林邦新村调整前后对比方案

中合一工程设计有限公司

2026.05

1#、2#楼一层平面图 1:150

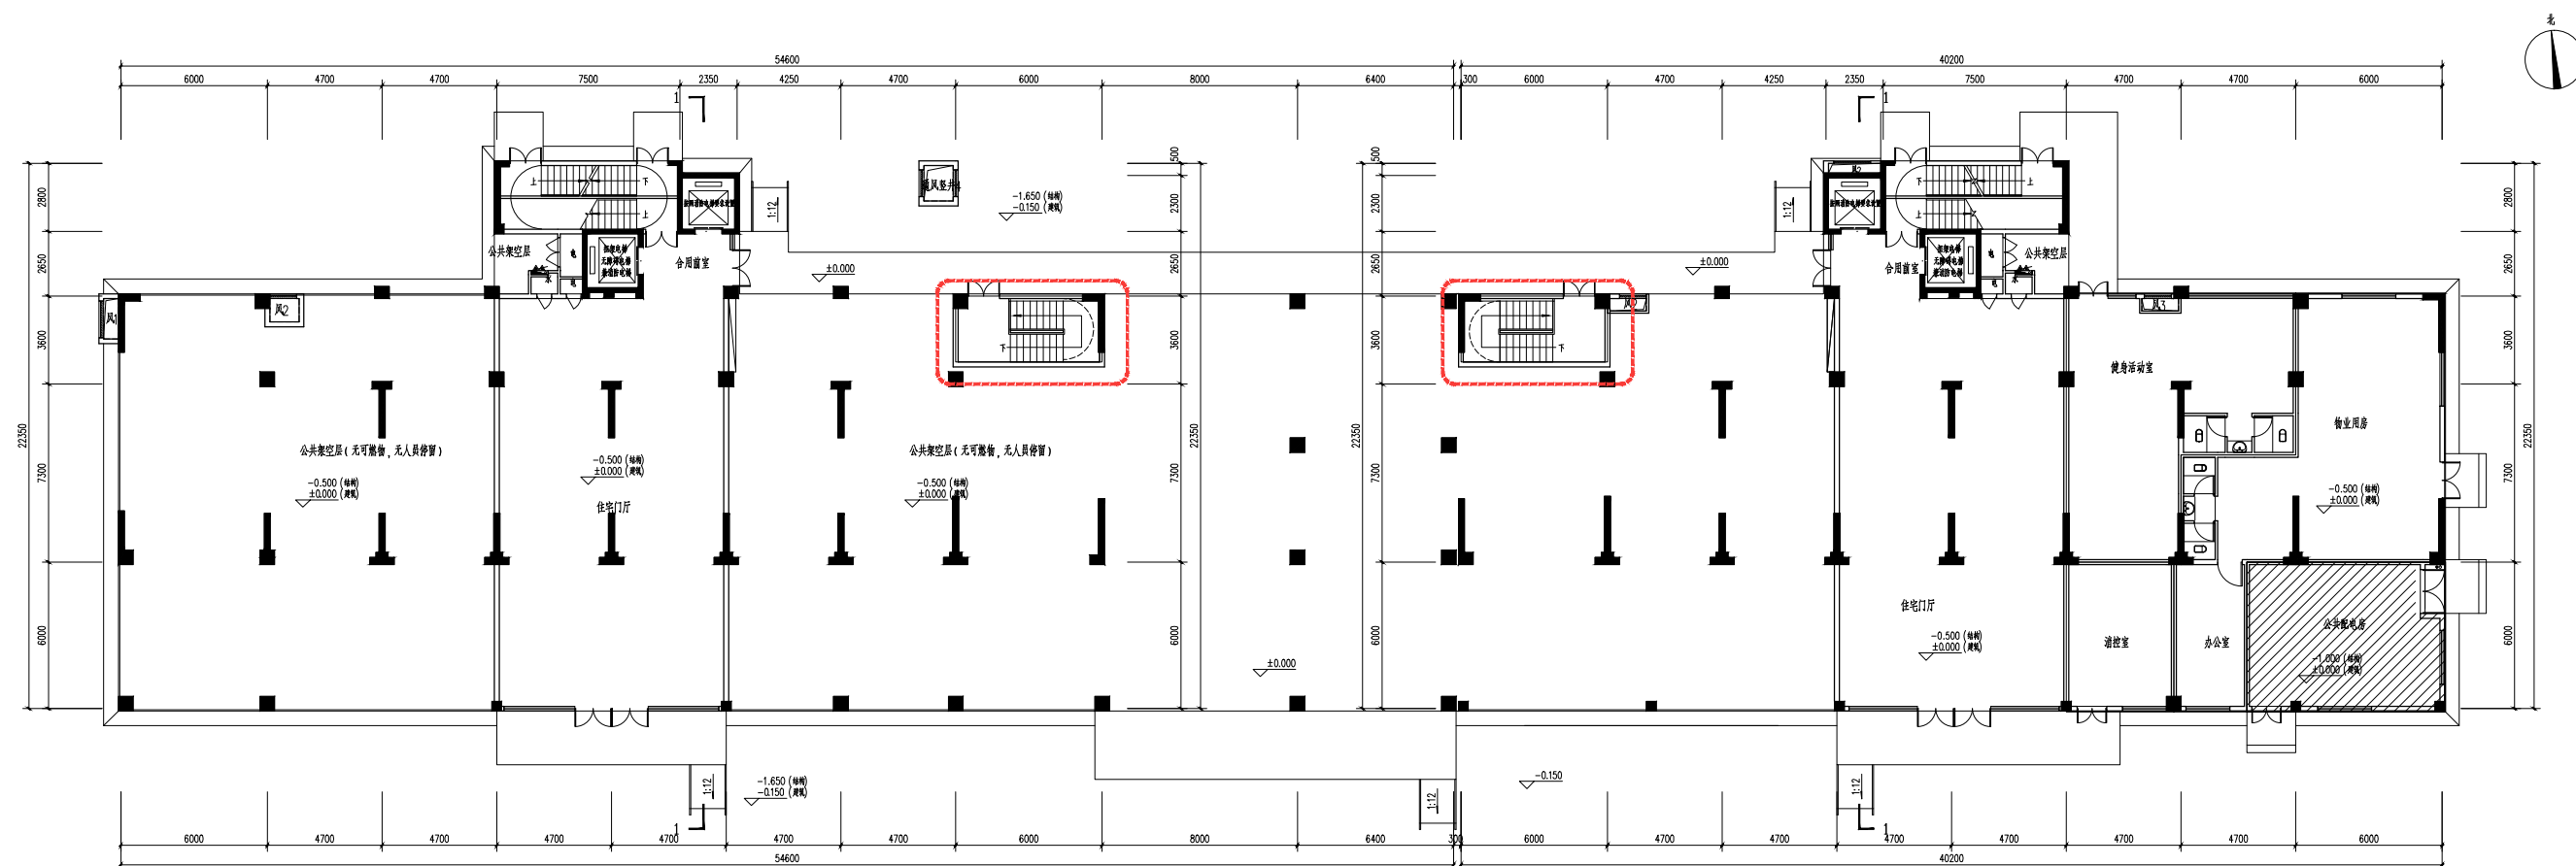
调整内容：架空层增加两部楼梯作为地下室安全疏散楼梯。

1#、2#楼二~二十三层平面图 1:150

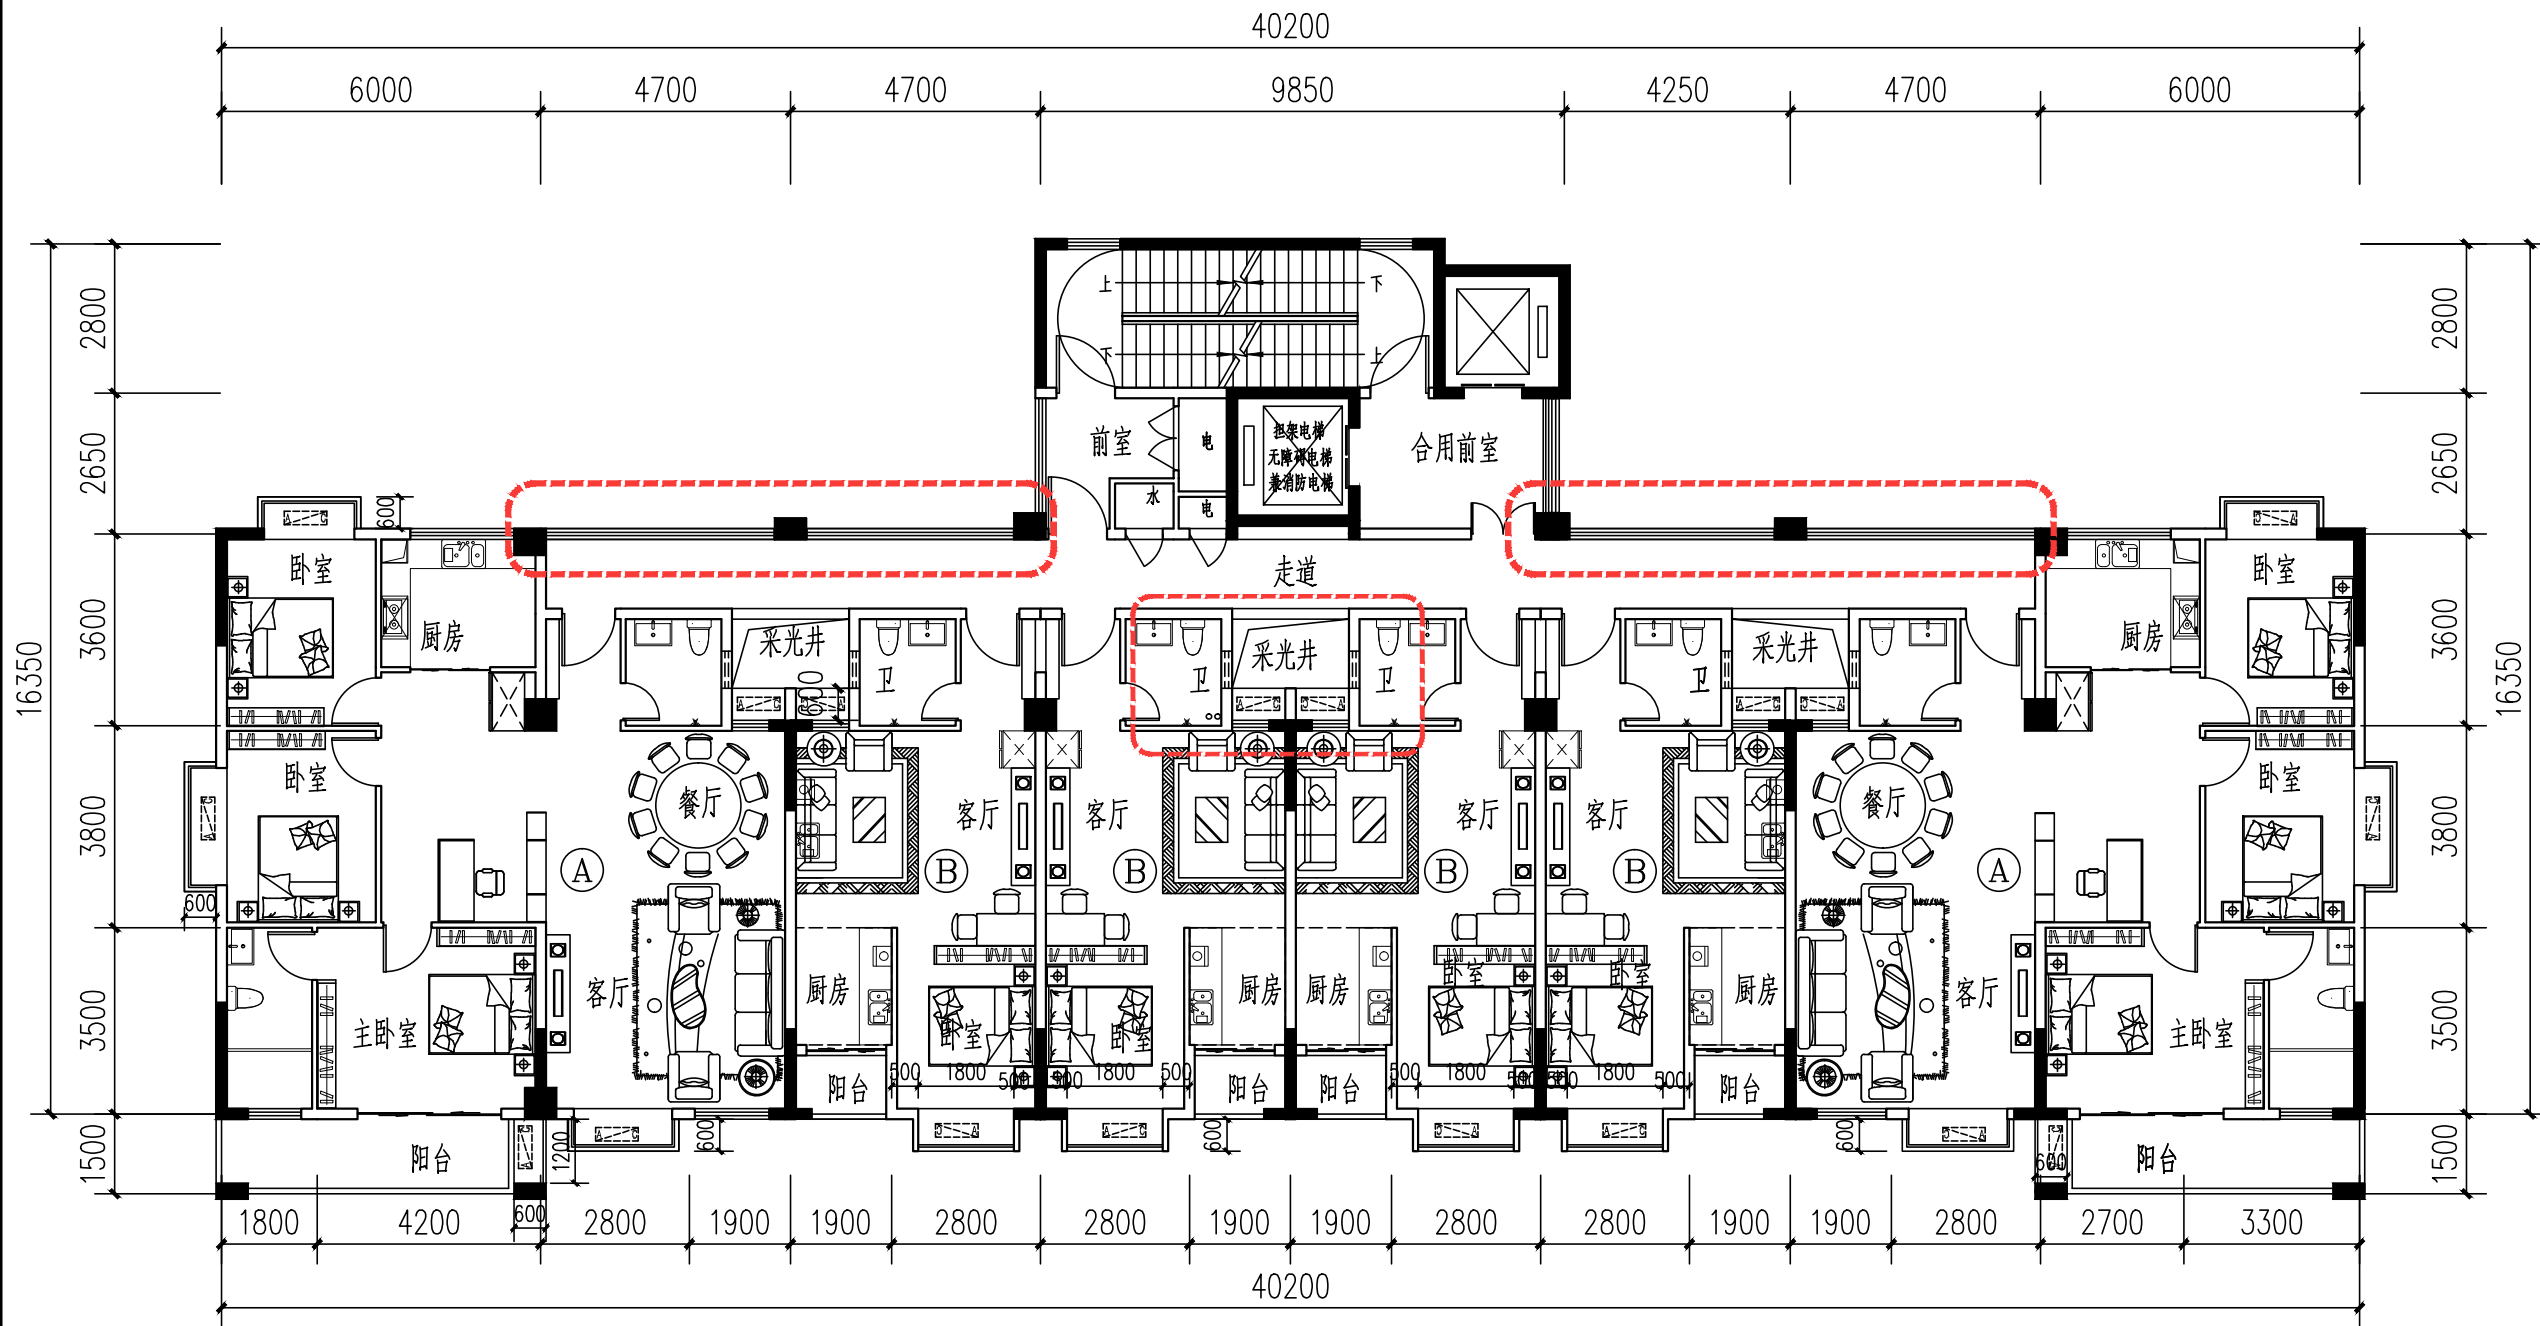
- 调整内容: 1、原外走廊采用玻璃窗全封闭, 采光井易造成烟囱效应不利用整个建筑排烟, 结合设计美观, 外廊玻璃窗更改为镂空铁艺栏杆。
- 2、中间采光井北侧为楼梯间电梯间无法侧面采光通风要求取消, 现采光井混凝土楼板封堵更改为设备板。

1#、2#楼屋顶层平面图 1:150

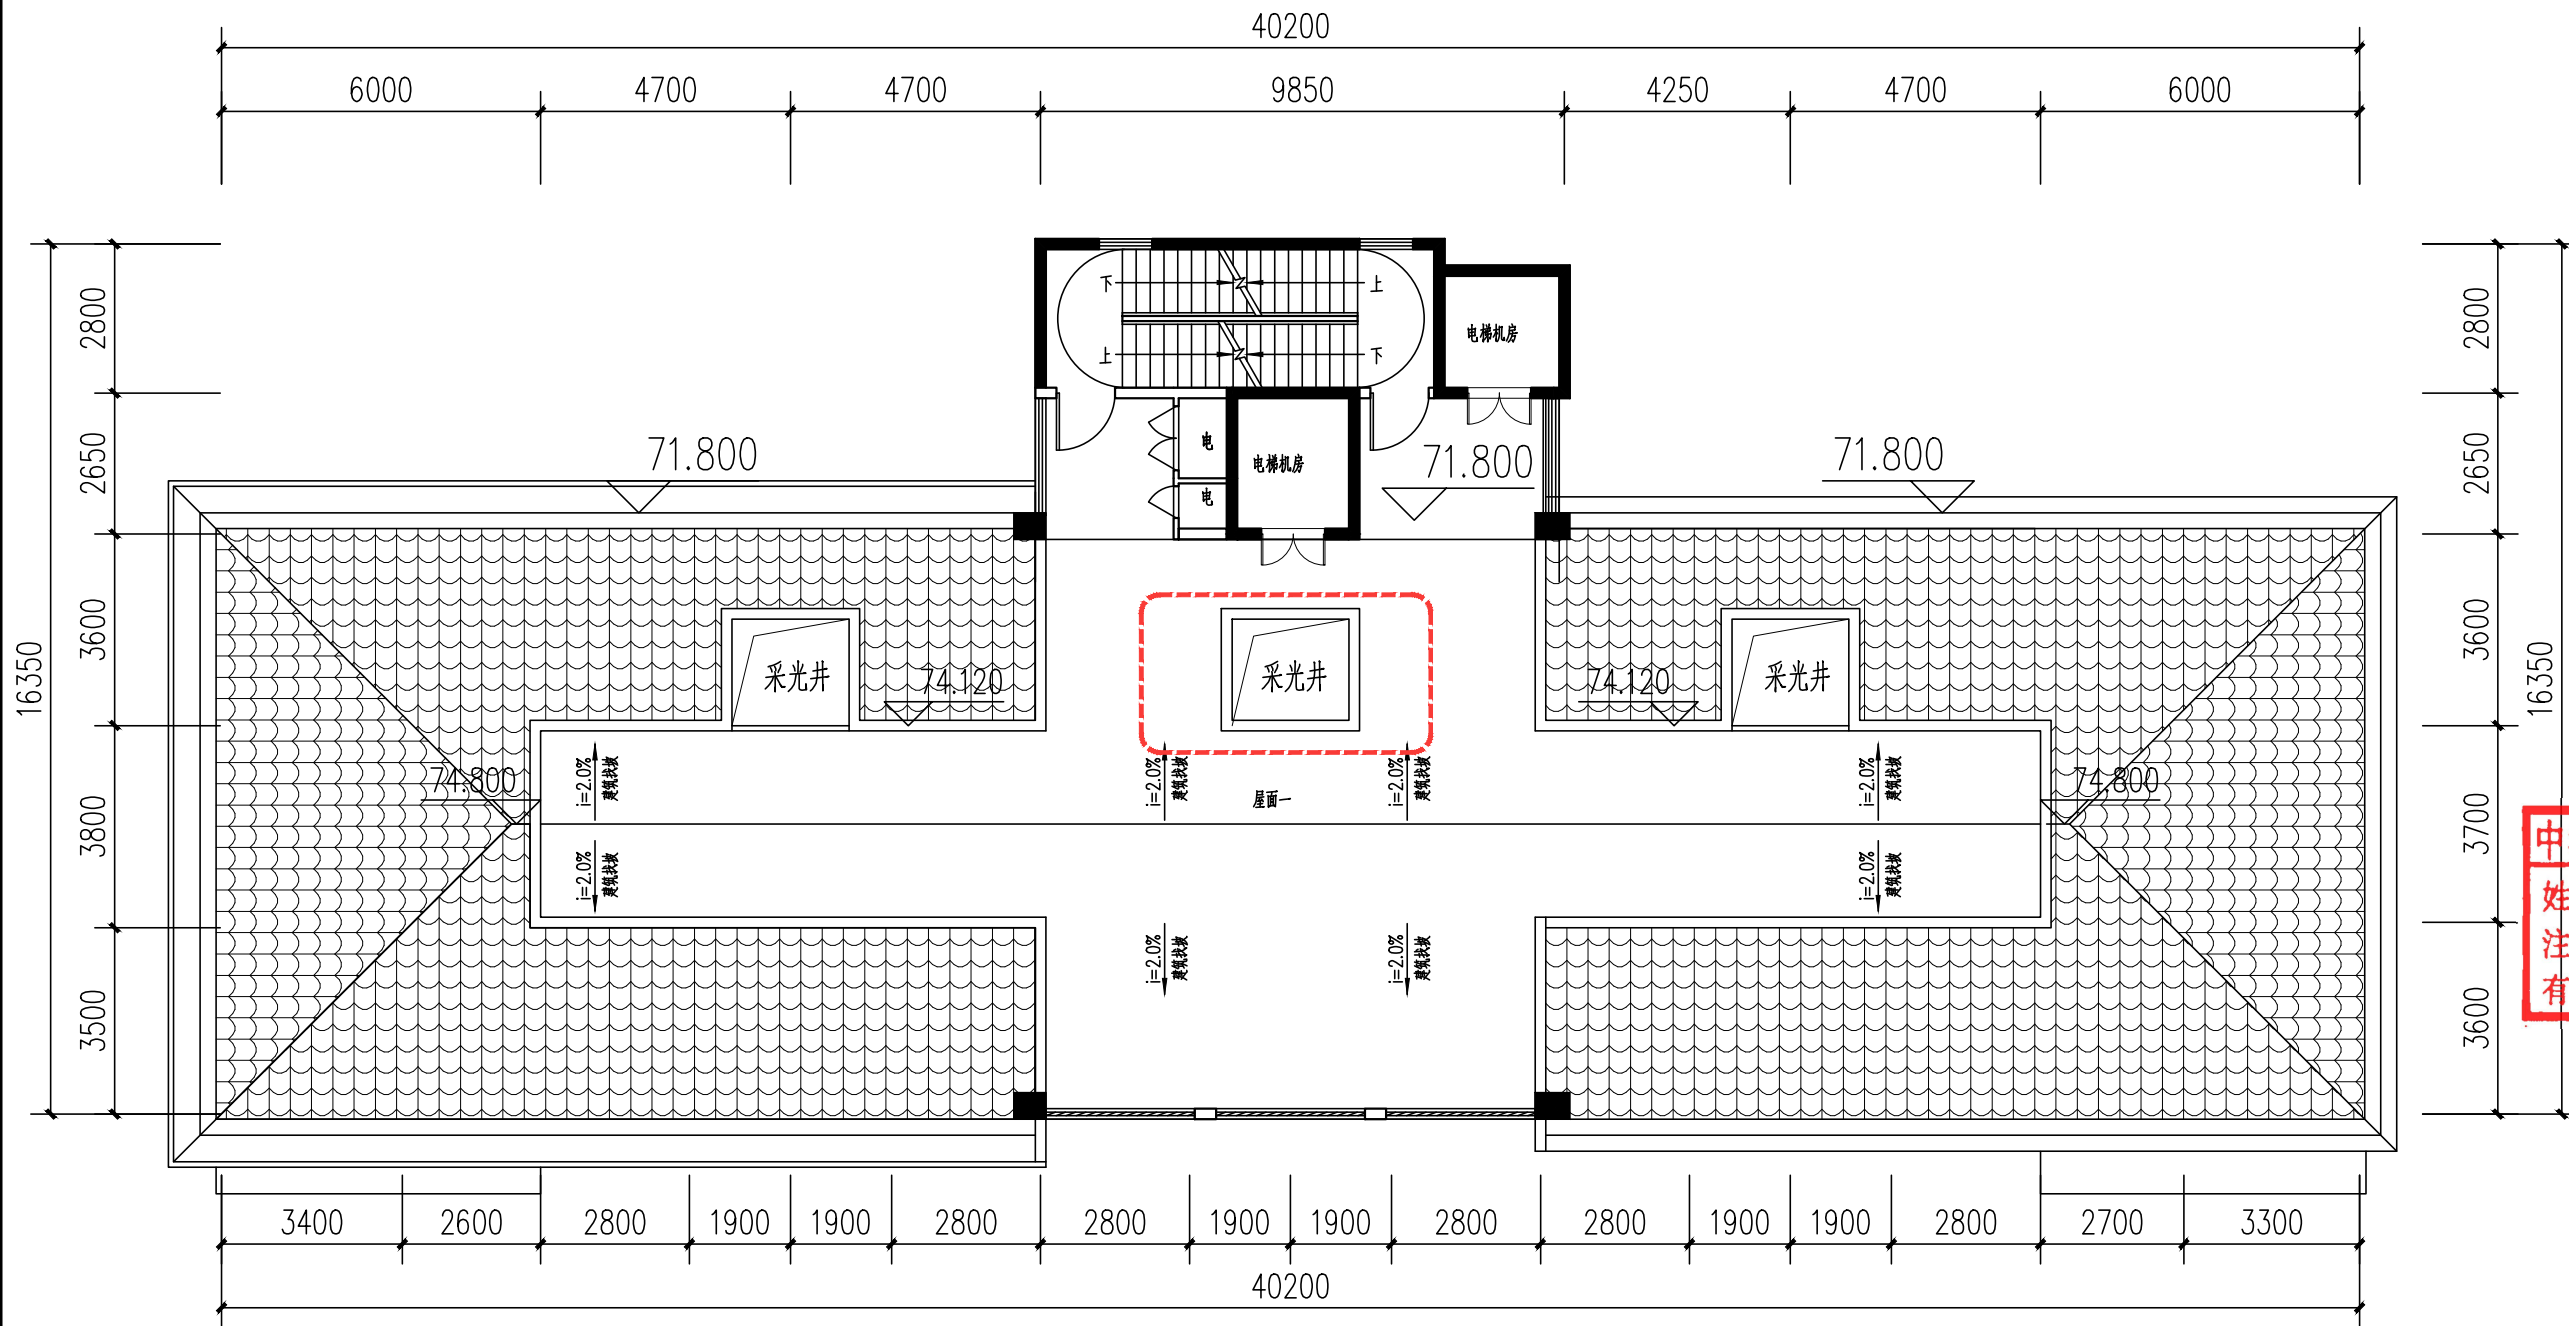
调整内容：1、中间采光井北侧为楼梯间电梯间无法侧面采光通风要求取消，现采光井更改为平屋面。
